Asunto: Alegacións á solicitude de autorización administrativa previa e de construción, o estudo de impacto ambiental e o proxecto sectorial de incidencia supramunicipal (de interese autonómico) en relación co proxecto Parque Eólico Monte Contado [*Monte Coutado*] e a súa infraestrutura eólica de evacuación, nos concellos de Castroverde e Lugo. Núm Exp. IN 408A 2017/13

- I. Que no DOG Núm. 40 de 28 de febreiro de 2022, sométese a información pública o Estudo de Impacto Ambiental e a solicitude de Autorización Administrativa Previa do Parque Eólico Monte Contado [*Monte Coutado*], de 31,05 MW, na provincia de Lugo, con número de expediente IN 408A 2017/13, e promovido por Naturgy Renovables, S.L.U.
- II. Que, en tempo e forma, polo presente e en relación co aludido anuncio, en nome e representación de..... procédense a evacuar as seguintes

ALEGACIÓNS

Esquema das instalacións de evacuacións previstas.

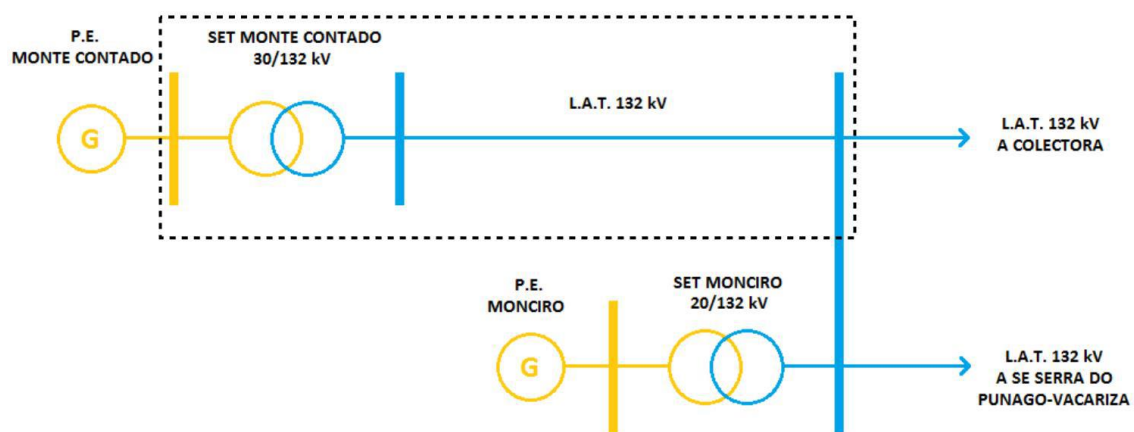
Poderase alegar, como se fai, que se procura o menor impacto nas infraestruturas de evacuación, poderase referir tamén a súa modularidade ou adaptabilidade, mais certamente, e no sentido apuntado por unha xurisprudencia cada vez máis consolidada, e que final e previsiblemente se terá que pronunciar ao respecto no presente caso, esta fragmentación artificiosa que se acomete ten por finalidade menoscabar as garantías inherentes aos procedementos de avaliación, pola vía de imposibilitar a avaliación

ambiental de conxunto dos proxectos. E para superar esa merma de garantías, dende logo, non resulta suficiente que nas avaliacións ambientais fragmentadas se acometan estudos de sinerxías, sobre os cales a xurisprudencia ten declarado o seu carácter incompleto e fragmentario. Así, a Sentenza do TSX de Castela-León, Sala de Valladolid, nº 1361/2014, de data 26/06/2014, Fundamento de Dereito sexto, resolución que declarou a existencia de fragmentación artificial:

3.1. Envolvente de 20 km

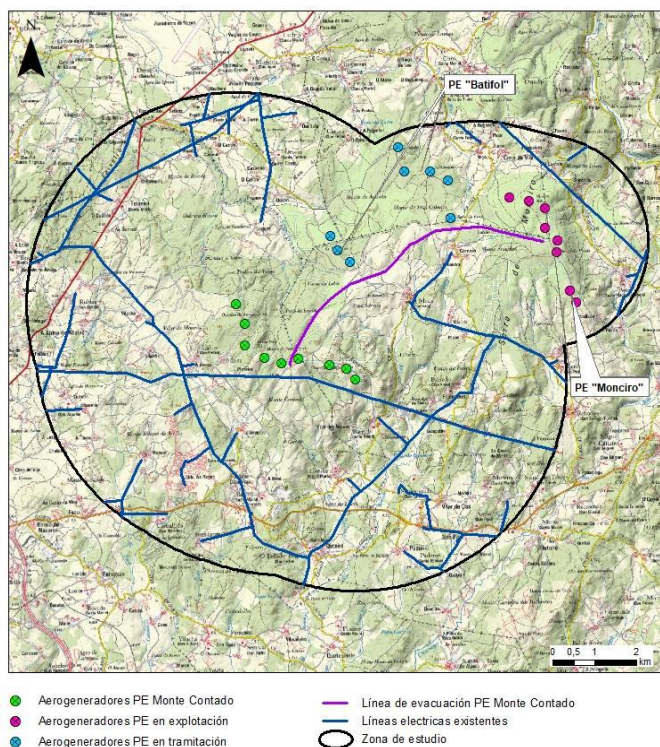
En canto aos efectos sinérxicos nunha envolvente de 20 km, o anexo 11 do EIA, titulado “Estudio de sinergias”, non se leva a cabo un estudo sobre o impacto sinérxico sobre a fauna e a posible perda de conectividade ecolóxica, limitando este estudo só ao impacto paisaxístico e de visibilidade e, por tanto, desconsiderando calquera impacto sinérxico de carácter ecolóxico nun radio superior a 5 km. Por outra parte, no mesmo anexo, non

se describen adecuadamente cales son as infraestruturas a analizar nesta envolvente de 20km, xa que tal descrición se atopa incompleta. Ver o seguinte extracto na pax. A11-3 (anexo 11):

Proxectos autorizados, en tramitación ou instalados a uns 5k do PE Monte Coutado.

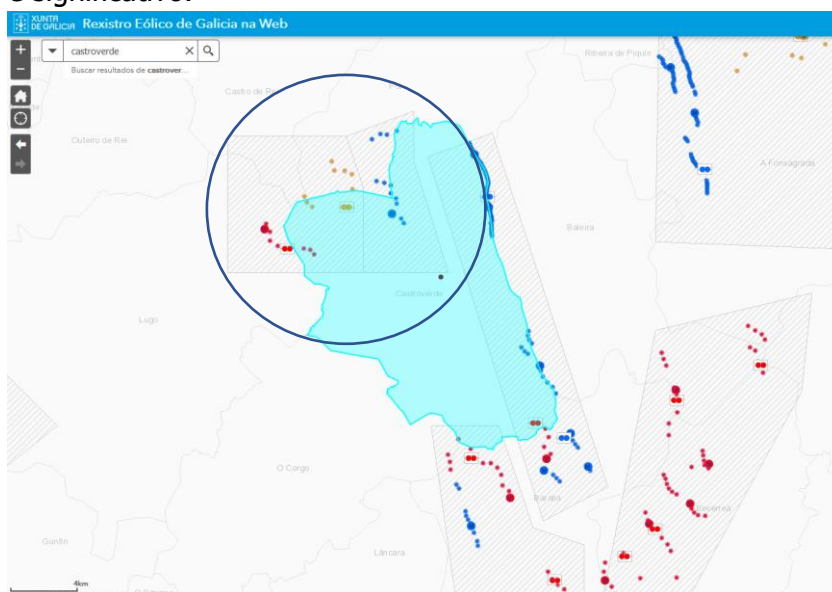
No radio de 20 km **desde o PE Monte Coutado atópanse outros 9 parques eólicos**, dos cales 6 están autorizados ou en explotación (PE Monciro, PE Picato, PE Punago, PE Serra da Lagoa, PE Serra do Punago e Pe Serra do Punago-Vacariza) e 3 en tramitación (PE Batifol, PE Navallos, PE Reboiro). Destes, PE Monciro, PE Picato, PE Serra do Punago-Vacariza e o PE ao que se alega neste escrito, **en total 4, están promovidos por promotoras do Grupo Naturgy**. E **todos eles, agás un, afectan ao termo municipal de Castroverde**, sendo este municipio o que sofre o maior impacto sinérxico derivado das infraestruturas de produción e evacuación da enerxía autorizadas, en explotación ou en tramitación de todos os municipios situados na envolvente de 20 km. Por tanto, Castroverde xa conta cunha boa carga sinérxica e acumulativa de impactos relacionados con infraestruturas de xeración eléctrica, nomeadamente eólica, á que se lle sumaría agora á de PE Monte Coutado.

Nun radio de 5 km da zona de implantación do Parque eólico Monte Coutado atópanse actualmente en funcionamento o PE Monciro, que explota a mesma promotora do PE Monte Coutado, e outro en tramitación (PE Batifol) sobre o cal quen subscribe estas alegacións descoñece o actual estado de tramitación e o nome da empresa promotora.

Dada a proximidade física entre os proxectos e a súa afección aos mesmos espazos naturais, especies, patrimonio ou poboación, é precisa unha análise exhaustiva, ecosistémica e participada que garanta un modelo de desenvolvemento rural equilibrado da zona afectada, no sentido do disposto no artigo 46 da Lei 42/2007, do 13 de decembro, do Patrimonio Natural e da Biodiversidade, que establece que calquera plan, programa ou proxecto que poida afectar de forma apreciable ás especies ou hábitats dos espazos da Rede Natura 2000 ou das zonas propostas para a súa inclusión en Rede Natura 2000, xa sexa individualmente ou en combinación con outros plans, programas ou proxectos, someterase a unha adecuada avaliación das súas repercusións no espazo, tendo en conta os obxectivos de conservación.

Zonificación de la Reserva de la Biosfera "Terras do Miño"

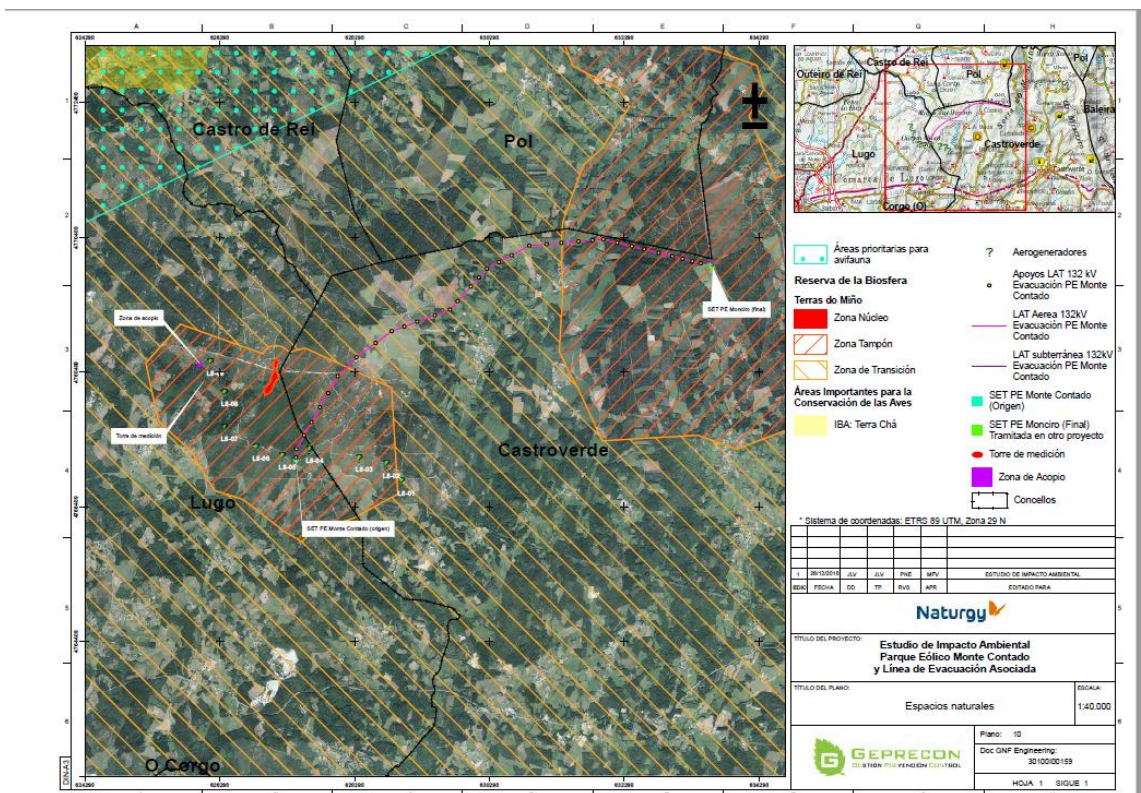
3. O proxecto afecta a áreas protexidas a nivel internacional. Afectación á áreas tampón e núcleo da Reserva da Biosfera “Terras do Miño”.

Como ben se indica no EIA do parque eólico Monte Coutado, este contempla todas as súas instalacións dentro do ámbito da Reserva da Biosfera “Terras do Miño”, declarada pola UNESCO. As reservas da biosfera son espazos recoñecidos polo Programa Home e Biosfera (MaB) da UNESCO nos que se promove un desenvolvemento sostible e a compatibilidade entre as actividades socioeconómicas das comunidades locais e a protección da natureza. Porén a implantación dun parque eólico industrial de tal envergadura na zona de proxección, eminentemente agroforestal e próxima a varios núcleos de poboación, pon en risco a permanencia das actividades tradicionais da zona e a conservación da paisaxe e da biodiversidade, elementos chave a conservar no programa MaB da UNESCO.

zonas núcleo discorre a carón da liña da poligonal eólica, no seu lado sur. A liña de alta tensión asociada ao parque discorre en boa parte por zonas tampón da reserva da biosfera (a que se atopa na área de instalación do parque eólico Monte Coutado e a que se atopa na área de implantación do PE Monciro, co que liga a LAT do PE Monte Coutado). Por outra parte, moi próxima ao aeroxerador L8-08 e L8-09 atópase unha superficie de zona núcleo da reserva da biosfera.

A implantación dun parque eólico industrial nesta área podería facer perder a esta área de afección tal zonificación, incluso podería supoñer a retirada da figura de protección da UNESCO.

Plano de captacións de augas e concesións mineiro-termais no Monte Coutado.

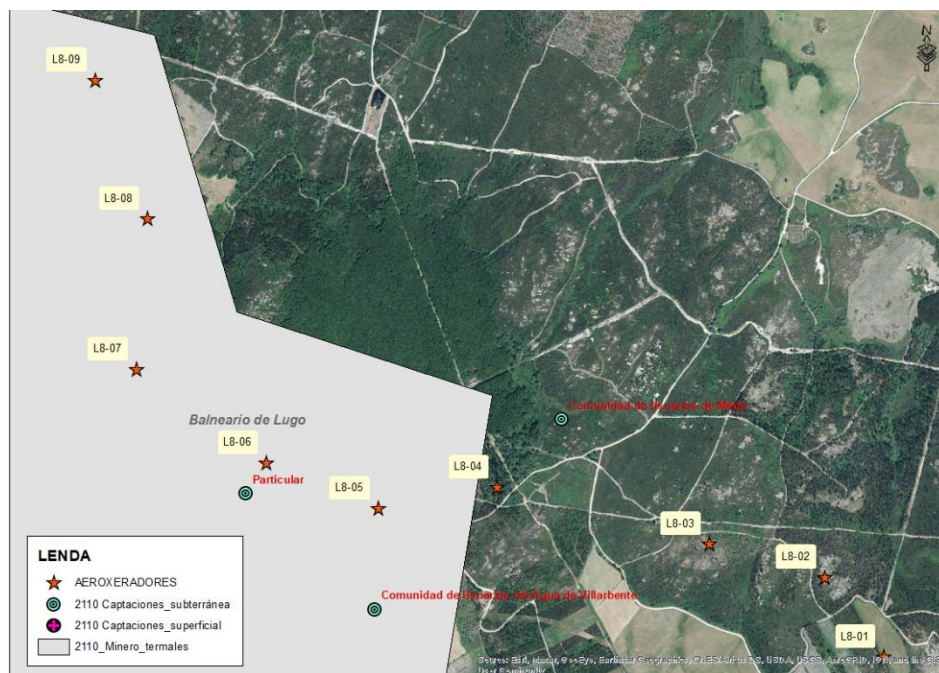
6. O PE Monte Coutado ten unha especial afección sobre os recursos hídricos.

Tratándose dun proxecto eólico moi próximo a núcleos de poboación que se abastecen dos regos e captacións de auga que proceden do Monte Coutado, convén resaltar que a zona de afección debería considerar de forma especial os impactos sobre os recursos hídricos. A retirada de vexetación e os movementos de terra, así como as cimentacións das infraestruturas e a construción de todas as instalacións eléctricas asociadas poderían alterar de forma significativa a estrutura edáfica, e con ela, o sistema hídrico do monte. O parque eólico atópase na liña divisoria entre as bacías dos ríos Rozas, Fervedoira e Do Couto e a liña atópase case na súa totalidade na bacía do río Romeán. Todos eles, xunto con multitude de regatos procedentes do cumio que abastecen de augas núcleos de poboación próximos, conflúen na bacía do Miño-Sil, e nutren de auga boa parte das zonas inundables do sistema Miño-Alto.

A liña de alta tensión ademais cruza varios regos (Meda, Vilafrío e Seixiños) e zonas de policía e dominio público hidráulico.

No estudo de impacto ambiental tampouco se contemplan todas as captacións de auga das que se abastecen as poboacións afectadas e das que dependen, en grande medida, a actividade agropecuaria da zona.

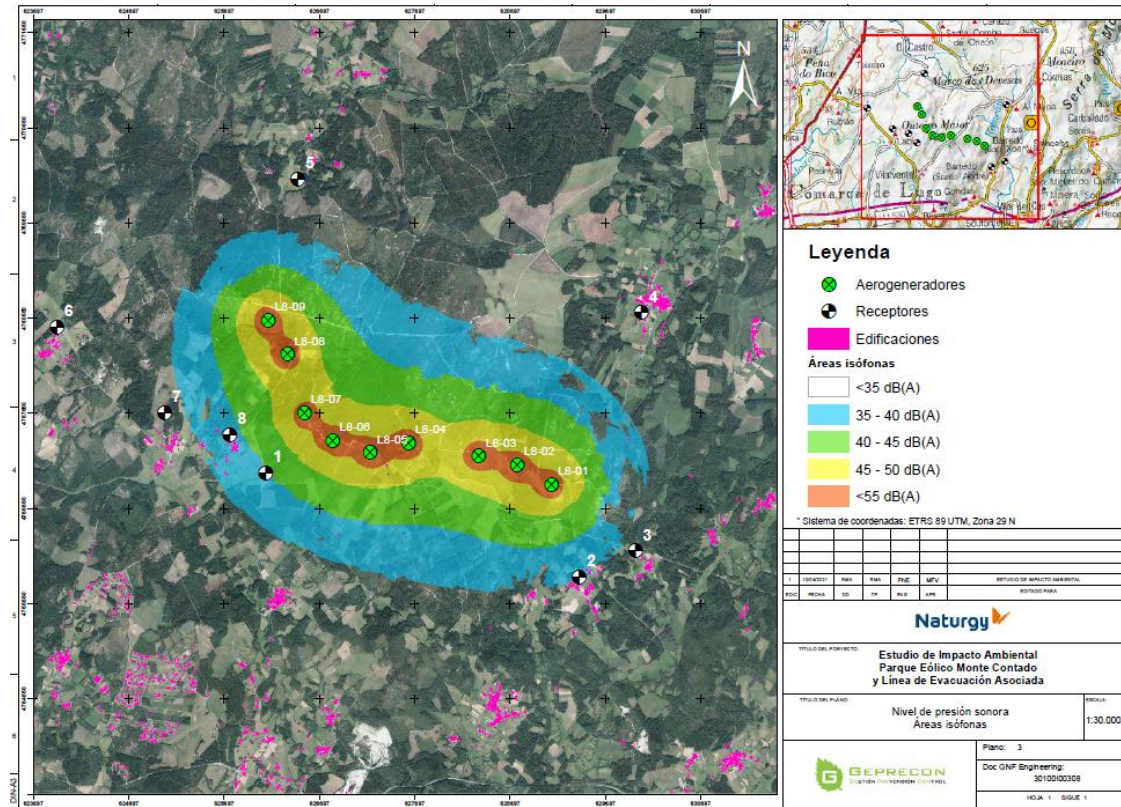
- **Prateiro, a 668 m**
- **Barredo, a 1014 m**
- **O Couto, a 653 m**

E a uns 2 km ou menos tamén se atopan os núcleos de Vilaxurxo, Casa da Veiga, A Airexe, A Meda, Vilachá, Labio, O Seixo, Segade, Vilafrío e Córneas. Da LAT atópanse especialmente preto A Meda e Córneas, de Castroverde.

A proximidade dos aerogeradores aos núcleos de poboación, dada a súa dimensión e potencial de contaminación acústica e lumínica, representa un grave prexuízo non só para o benestar e a saúde da poboación, senón tamén para o valor patrimonial dos inmobles, as actividades económicas, o reto demográfico ou o emprendemento. As instalacións eólicas condicionarán a súa actividade económica eminentemente agraria e forestal, e á actividade comuneira do montes veciñais.
